# Warum STUTTGART21 am BRANDSCHUTZ scheitern muß!

## MÄNGEL UND UNZULÄNGLICHKEITEN BEIM BRAND- UND KATASTROPHENSCHUTZ VON STUTTGART21

erstellt im Auftrag des  
AKTIONSBÜNDNIS gegen STUTTGART 21  
Hauptmannsreute 144, 70193 Stuttgart

STAND: 27. November 2022 / ergänzt 10. Mai 2023

Abb. 3.3.1 „Fluchttreppen Nordkopf“ / Längsschnitt - Planausschnitt aus Zeichng. 7.1.5.28

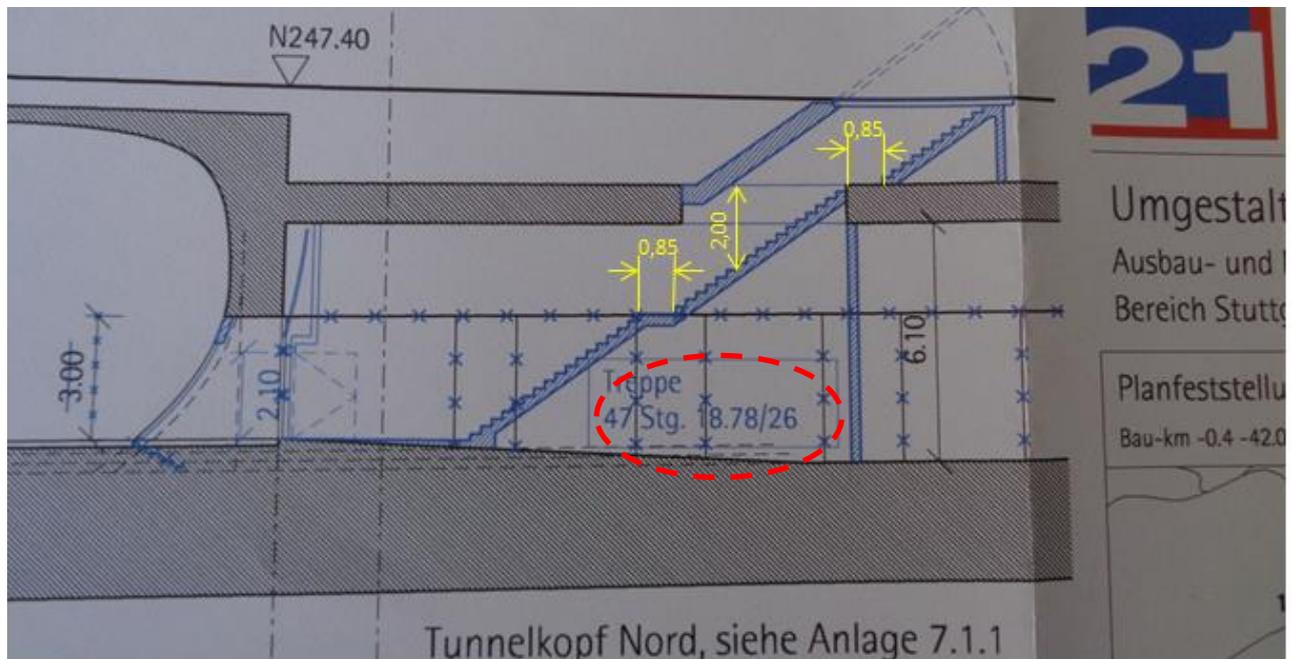
Diese **Fluchttreppen** sind jedoch **zu steil** und zur **Entfluchtung größerer Menschenmengen nicht geeignet**, s. hierzu nachfolgenden Längsschnitt Abb. 3.3.1 „Fluchttreppen Nordseite“. Die hier jetzt vorgesehene Breite der **Trittstufen** ist mit **27 cm** (Südkopf) bzw. **26 cm** (Nordkopf) viel **zu schmal**. Die Länge eines handelsüblichen Schuhs Gr. 41/42 liegt bei 30 cm; ein erwachsener Normalbürger könnte auf einer solchen Treppe mit einer Stufenbreite von nur 26 oder 27 cm nicht voll auftreten; es besteht die **Gefahr des Stolperns mit Abrutschen und Stürzen**. Stürzt auch nur einer, reißt er alle andern mit sich!

Solche **steilen Treppen** mit **zu schmalen Stufen** sind **unfallträchtig** und kommen als **Fluchttreppe**, über die **mehrere tausend Menschen** flüchten sollen, **nicht in Betracht!** Die **übliche Stufenbreite** von Treppen beträgt  $b = 32 \text{ cm}$ , die Stufenhöhe  $h = 16 - 17 \text{ cm}$ . Die Steigung einer üblichen Treppe mit  $h/b = 16/32 \text{ cm}$  beträgt  $50 \%$ ; die der hier vorgesehenen Fluchttreppen mit  $h/b = 18,78/26 \text{ cm}$  aber  **$72,5 \%$** , d.h. anderthalb mal so steil! Für eine **Fluchttreppe**, über die **mehrere tausend Menschen flüchten müssen**, ist das nicht zulässig.

Völlig unzureichend sind zudem sind die beiden **Zwischenpodeste** der Fluchttreppe mit **nur etwa 85 cm** Tiefe, s. vorstehende Abb. 3.3.1. Nach Ziff. 6.3.1 DIN 18065 „*muß die nutzbare Treppenpodesttiefe mindestens der nutzbaren Treppenlaufbreite nach Tab. 1, Spalte 3 entsprechen*“, d.h. **100 cm!** Es fehlen folglich weitere 2 x 15 cm an der Treppen-Gesamtlänge, die damit noch weiter in die Heilbronner Straße hineinreichen müsste, was jedoch nicht möglich ist. Die Fluchttreppen können hier so nicht angeordnet werden; auch die **neue Fluchttreppenplanung** ist wiederum **nicht genehmigungsfähig**.

Abb. 3.4.1: Fluchttreppen-Ausgänge Nordkopf / Ausschnitt aus DB-Plan Anlage 4.3-1F

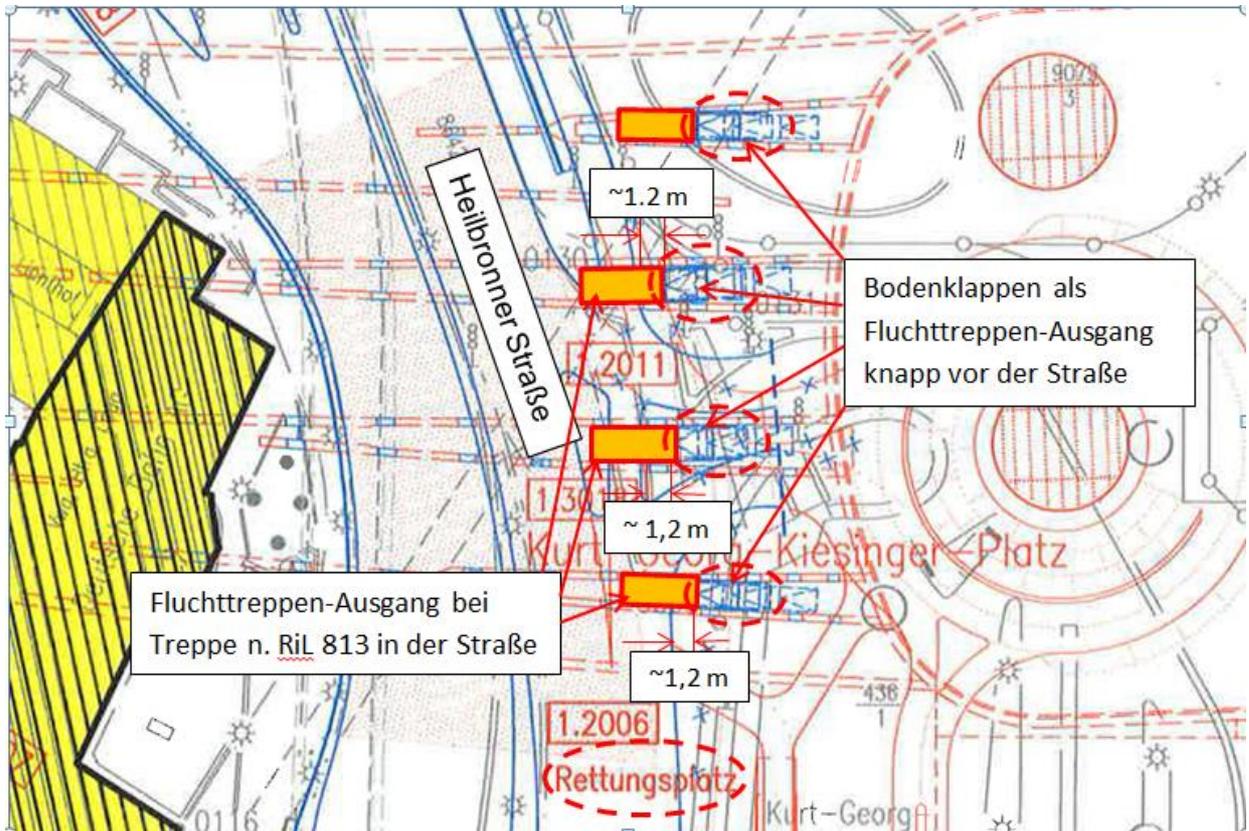
Nunmehr sollen die Fluchttreppen von den nördlichen Bahnsteigenden jeweils in einer „**bodenbündigen Ausstiegsklappe**“ knapp vor der Heilbronner Straße enden. Weil kein Platz am Fluchttreppen-Austritt verfügbar ist, müssen die **Flüchtenden** dann **auf die Straße**, die dafür bei **Brandalarm** für den **KFZ-Verkehr** mittels **Ampelschaltung** selbsttätig **gesperrt** wird. Ob das im Ereignisfall gewährleistet ist, bleibt zweifelhaft. Die **Fehlplanung** ist **unübersehbar!**

Die Eignung dieser Anordnung ist überdies äußerst zweifelhaft: Solche Falltüren sind viel zu groß und zu schwer, als daß sie von Hand von unten her geöffnet werden könnten; sie benötigen eine **hydraulische Öffnungs-Vorrichtung**. Deren **zuverlässige Betriebsfähigkeit** bei einem plötzlich eintretenden Brandfall nach längerer vorangegangener Stillstandszeit ist **nicht gesichert** – es besteht also die Gefahr, daß die aus der Bahnsteighalle Flüchtenden hier in eine **Falle** geraten.

Abb. 5.4.1 **Rollstuhl-Warteplätze** vor Fluchttreppe Nord / Ausschnitt aus Zeichng. 10.2.8

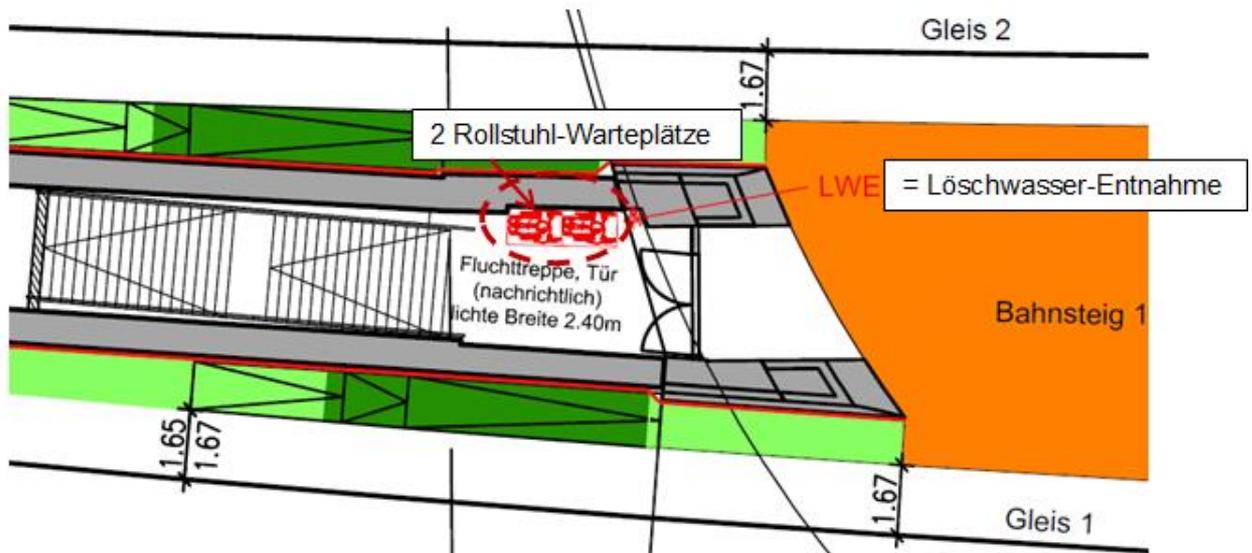
Die tatsächlich vorgesehene **Anzahl der Rollstuhl-Wartepplätze** in den als „gesichert“ angesehenen Zugangsfluren zu den Fluchttreppen an den beiden Bahnsteigenden wird nicht genannt und ist nur aus den „Rettungsplänen“ ersichtlich. Danach sind **lediglich zwei Rollstuhl-Wartepplätze** am Nordkopf und nur **drei** am Südkopf vorgesehen, s. nachstehenden Planausschnitt Abb. 5.4.1. Das ist **bei weitem unzureichend!**

Hinzu kommt, dass ausgerechnet in diesen **Rollstuhl-Wartebereichen** die **Löschwasser-Entnahmestellen** für den jeweiligen Bahnsteig vorgesehen sind, s. vorstehende Abb. 5.4.1 „Rollstuhl-Warteplätze vor Fluchttreppe“, an denen die Feuerwehrleute im Brandfall ja hantieren müssen, was aber nur möglich ist, wenn dort der Zugang nicht durch Rollstühle versperrt ist – eine **Fehlplanung** sondergleichen! Wenn zuerst die Rollstuhlfahrer samt ihrem Gefährt von dort weggeschafft werden müssen, um den Zugang zur Löschwasser-Entnahme freizumachen, wird für den Löschangriff nicht mehr viel übrig sein.

Abb. 6.3.1 **Brandverlaufskurve** nach DB-Anwenderhandbuch 2010  
 aus: „Brandschutzkonzept Bahnhofshalle“ S. 49 / BPK Stand 22.4.2016  
 Die eingetragenen Werte A1 + A2 sowie B1 + B2 entsprechen der Evakuierungszeit

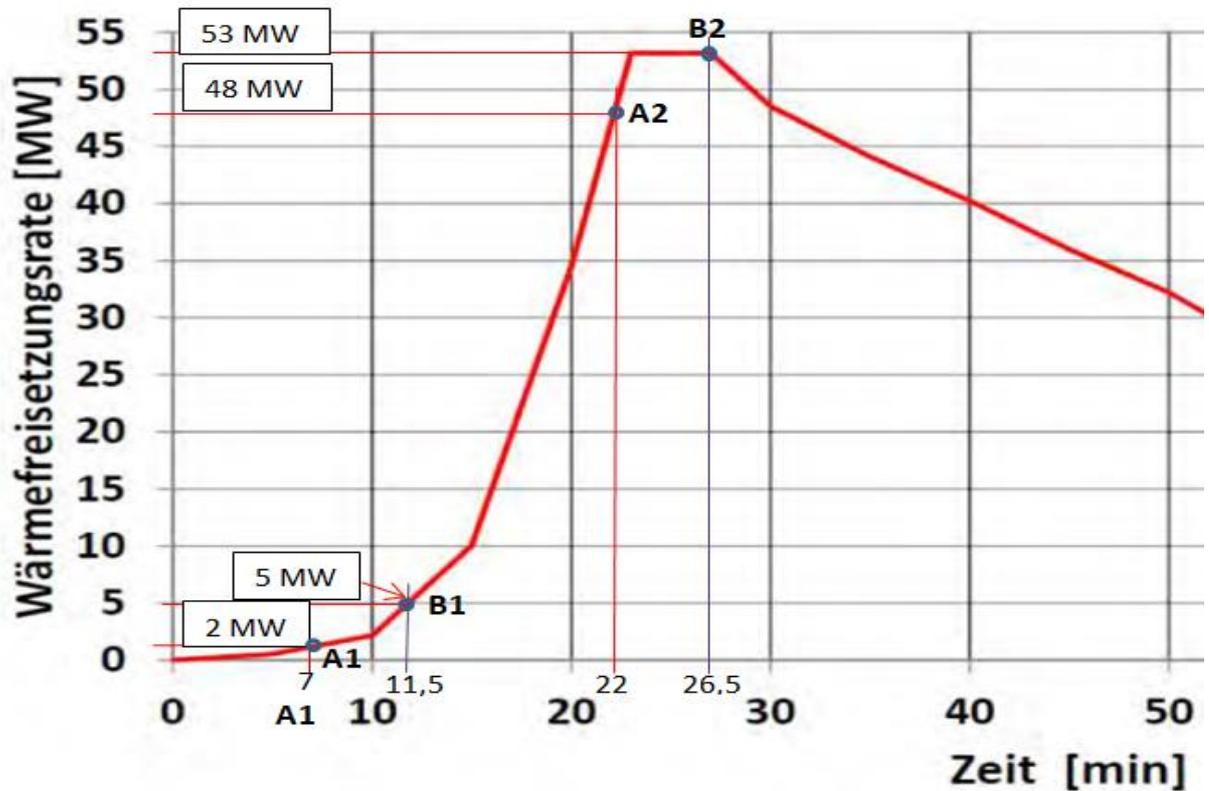
Daß Schienenfahrzeuge der DB so viel langsamer abbrennen sollen als die in brandtechnischer Hinsicht gleichartigen Stadtbahn- und U-Bahn-Wagen des ÖPNV, ist nicht nachvollziehbar. Die **Gültigkeit der Bemessungsbrandkurve der DB ist höchst fragwürdig**.

Lönnermark, Claesson e.a. haben 2012 in **Tunnelbrandversuchen** „Full Scale Fire Tests with a Commuter Train in a Tunnel“<sup>(1)</sup> in Schweden das **Durchzündern [flash over] zum Vollbrand** in nur **7 Minuten** nach dem Zünden festgestellt. Nachstehende Abb. 6.3.3 zeigt die Aufzeichnung der Meßwerte aus diesen Brandversuchen. Zu vergleichbaren Ergebnissen sind auch andere Forscher gekommen, s. u.a. H. Ingason „Design Fires in Tunnels“ / 2006. Diese **Ergebnisse wissenschaftlicher Untersuchungen** stehen den Festlegungen der „DB-Brandbemessungskurve“ sowie den Angaben der DB AG zum Brandverlauf entgegen.

Abb.6.4.1 Verrauchung Tiefbahnsteighalle /Bild 8.103 aus Brandschutzkonzept<sup>04</sup>) BPK 2016

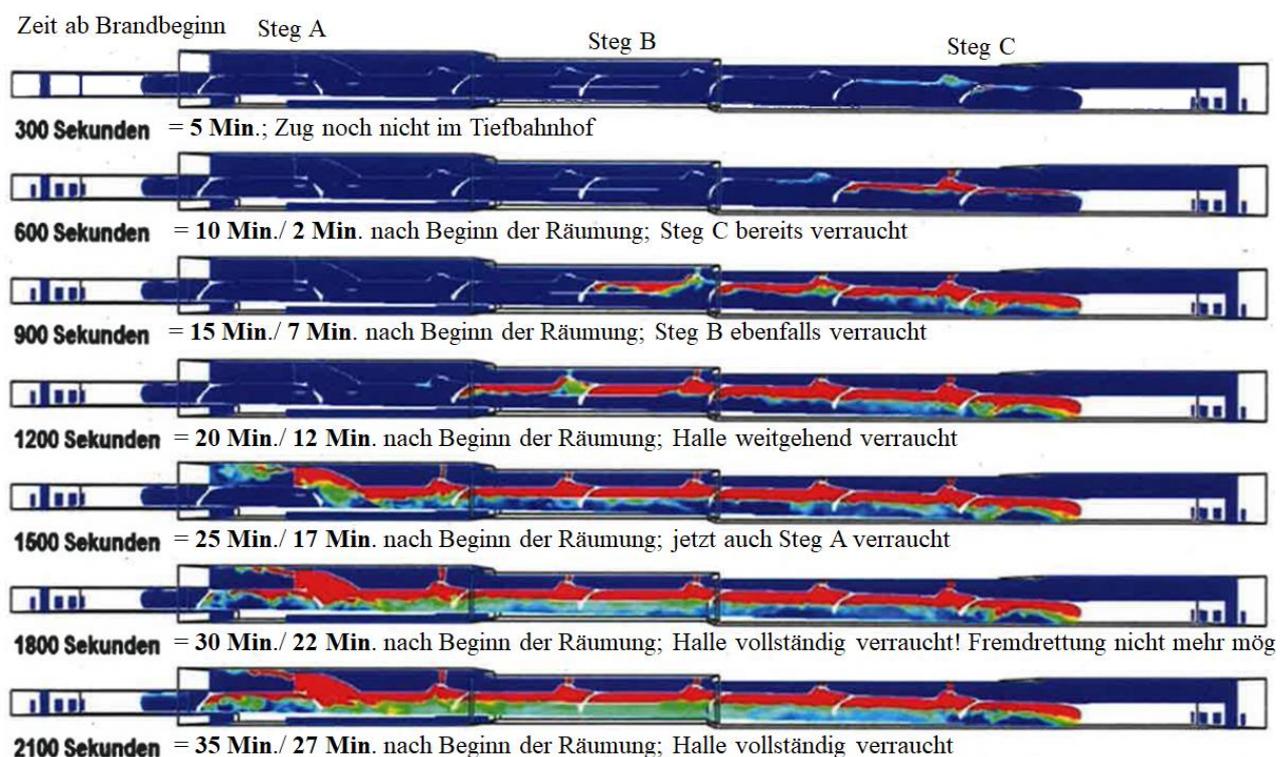
Die **Rauchausbreitung** in der Bahnsteighalle stellt BPK mittels einer **Simulationsrechnung** mit dem FDS-Programm dar [s. BSK<sup>04</sup>) Abschn. 8.2.5.2.1, S. 143ff], wobei ein Brandverlauf gem. Abb. 6.3.1 zugrunde gelegt wurde. Wie vorstehend im Abschn. 6.3 dargelegt, ist diese im hier entscheidenden Bereich der Brandentwicklung in den ersten 10 Minuten fehlerhaft und liefert eine viel zu geringe Wärmefreisetzung, mithin ist auch die **simulierte Rauchausbreitung fehlerhaft** und **deutlich zu gering**; es muß mit einer mindestens **doppelt so starken Rauchfreisetzung** in der Tiefbahnsteighalle gerechnet werden, als von BPK zugrundegelegt!

Abb. 8.1.2 **Schwallbauwerk Süd, Grundriß Zwischenebene für Gebläse-Aufstellung**, Ausschnitt aus DB-Plan Anlage 7.1.4.8 „Schwallbauwerk Süd“ als **leerer Plan!**

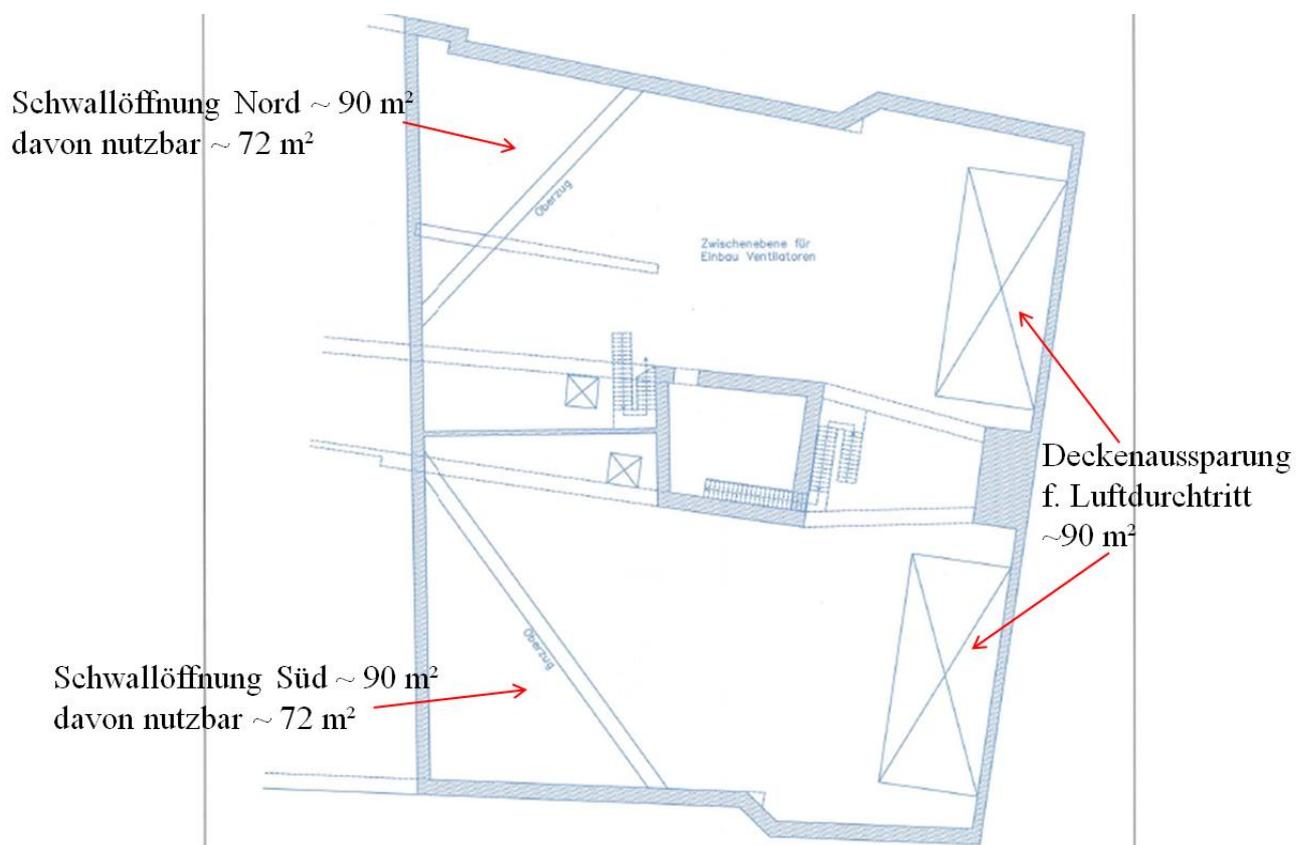
Die **Planung** der gesamten **technischen Ausrüstung** wurde erst vorgenommen, nachdem das **Bauwerk bereits errichtet** war; selbst die wenigen Angaben aus der „Entwurfsplanung“ von HBI Haerter AG<sup>28)</sup> v. 24.11.2014 blieben unbeachtet. Die DB PSU hatte hierzu lediglich einen Plan mit vier großen Decken-Öffnungen und einer ansonsten **leeren Fläche** als Planänderungs-Unterlage eingereicht, s. nachstehende Abb. 8.1.2:

Wie bereits erwähnt, sind in den Plänen des Schwall- und Entrauchungsbauwerkes Süd, die dem Antrag<sup>50)</sup> auf Änderungsgenehmigung zur 15. PÄ beigelegt waren, **keinerlei Technische Anlagen** und Ausrüstungen dargestellt, noch nicht einmal die zur Abgrenzung der einzelnen Bereiche notwendigen Zwischenwände, s. den vorstehend in Abb. 8.1.2 als Planausschnitt wiedergegebenen DB-Plan Anlage 7.1.4.8 „Grundriß Zwischenebene“.

Abb. 8.3.2 **EBW Süd / Aufsicht Zuluftanlagen** [aus HBI-Studie <sup>28]</sup>/Abschn. 22.10 / S. 153]

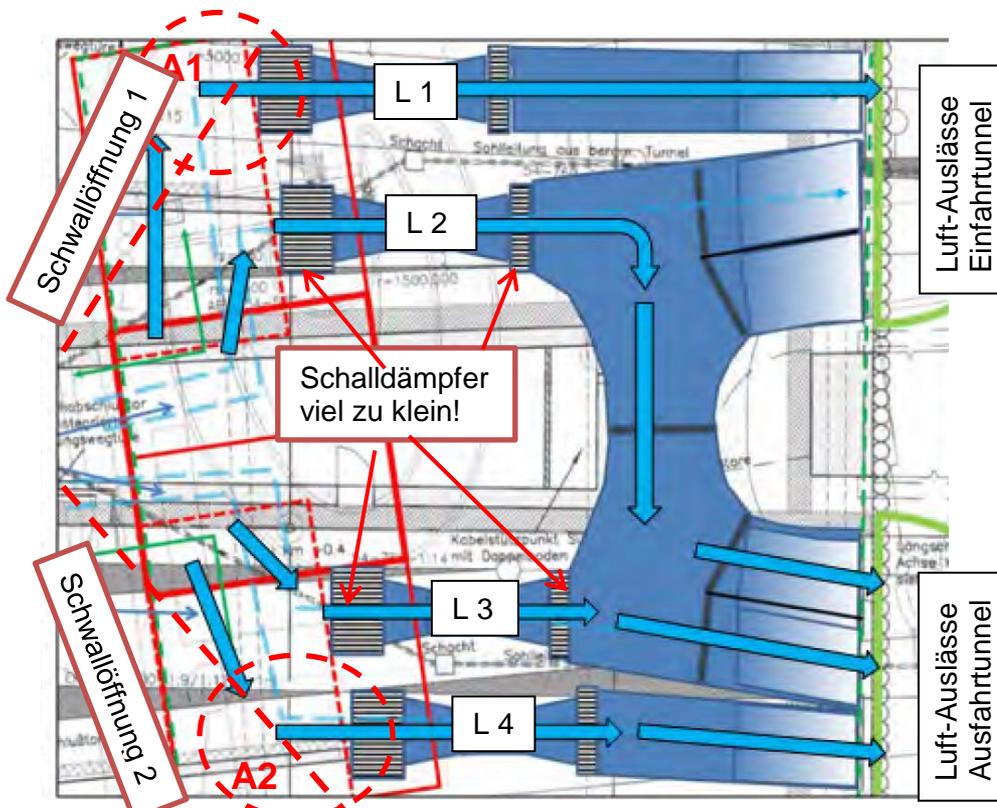
In v.g. „Entwurfsplanung“ von HBI Haerter AG<sup>28]</sup> v. 24.11.2014 sind die Entrauchungsanlagen nur grob skizzenhaft dargestellt (Abb. 8.3.2); was **als Entwurfsplanung völlig unzureichend** ist. Darin sind für das Schwall- und Entrauchungsbauwerk Süd die **Axial-Großgebläse deutlich kürzer dargestellt** als in den Entrauchungsbauwerken „Prag“ und „Heilbronner Straße“, für die bei gleicher Leistung HBI sogar **12 m Länge** angegeben hat. Außerdem sind diese im SEBW Süd mit völlig **unzureichenden Schalldämpfern** unmittelbar am Gebläse-Ein- und Austritt versehen, was so gar nicht möglich ist, siehe nachfolgende Abb. 8.3.2 „Aufsicht“ u. 8.3.3 „Längsschnitt“ aus v.g. „Entwurfsplanung“ von HBI Haerter AG<sup>28]</sup>. Dennoch ragen diese bis in die Schwallluftöffnungen hinein und belegen damit, dass die **Aufstellfläche nicht ausreicht**.

Die in der „Entwurfsplanung“<sup>28)</sup> von HBI vorgesehene Luftführung ist nicht nachvollziehbar. Wie Abb. 8.3.2 zeigt, ist jedem der Gebläse L1 – L4 ein eigener abgetrennter Luftkanal bis zum Auslaß in der Bodenöffnung zugeordnet; die äußeren Gebläse L1 und L4 arbeiten nur auf ein Drittel der Auslaßöffnung, die dazwischen liegenden Gebläse L2 und L3 hingegen jeweils auf zwei Drittel. Die Austrittsgeschwindigkeiten der nebeneinander liegenden Auslässe werden sehr unterschiedlich sein (Verhältnis 1:2); was sich störend auf die Luftströmung im Tunnel auswirkt.

Fragwürdig ist zudem die aus dem Grundriß (Abb. 8.3.2) ersichtliche Umschaltmöglichkeit. Offensichtlich soll diese bei Ausfall eines Gebläses den betreffenden Luftauslaß von der anderen Seite aus mitversorgen zu können. Damit wird die Luftverteilung an den Auslässen noch ungünstiger. Die naheliegende Lösung wäre, alle vier Gebläse auf einen gemeinsamen Druckkanal arbeiten zu lassen, an den die Auslaßöffnungen angeschlossen sind. Damit wäre immer, auch bei Ausfall eines Gebläses; ein gleichmäßiger Luftaustritt in den Tunnel erreichbar.

Abb. 9.9.1 Grundriß Entrauchungsbauwerk Heilbronner Straße / Quelle HBI<sup>28)</sup> S.42

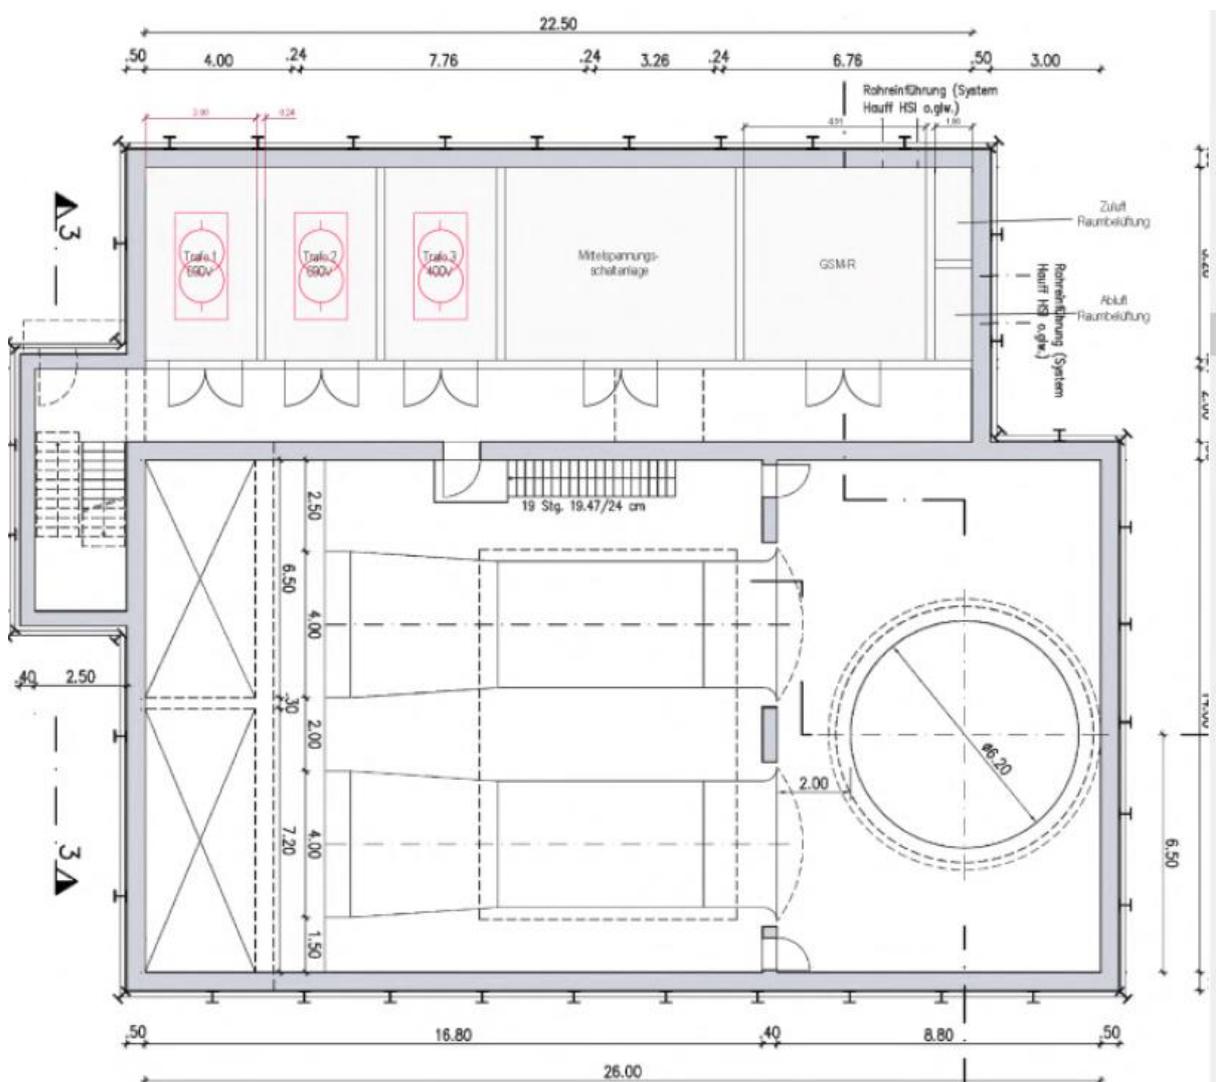
Ein vernünftiger und sicherer Zuluft-/Abluft-Wechselbetrieb ist nur möglich mit jeweils eigenen Gebläsen für Zuluft und für Abluft, insgesamt also 4 Stck. je EBW. Die Zuluft-Gebläse müssen dazu den Abluft-Gebläsen entgegengesetzt angeordnet werden. Dafür ist jedoch in den geplanten bzw. bereits gebauenen Entrauchungsbauwerken „Prag“ und „Heilbronner Straße“ gar kein Platz vorvorhanden! Die aus vorstehender, der HBI-Untersuchung<sup>28]</sup> aus Abschn. 6.4/S. 42 entnommene Grundriß-Darstellung Abb. 9.9.1 bietet nur Platz für zwei Gebläse.

Abb. 9.9.2 Luftführung „Umschaltbetrieb“ / fehlerhafte Planung von HBI<sup>28]</sup>

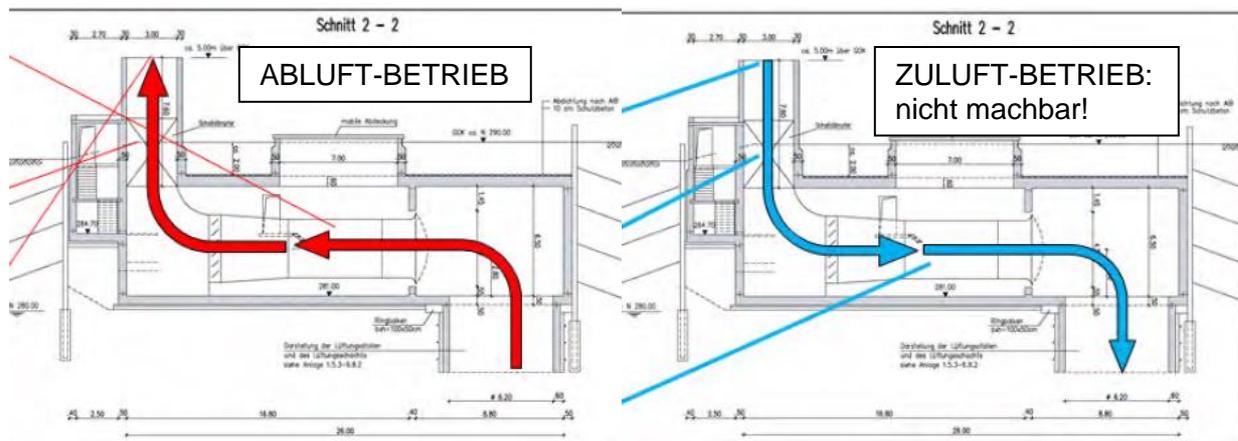
Das ist **strömungstechnisch** so jedoch **nicht möglich!**
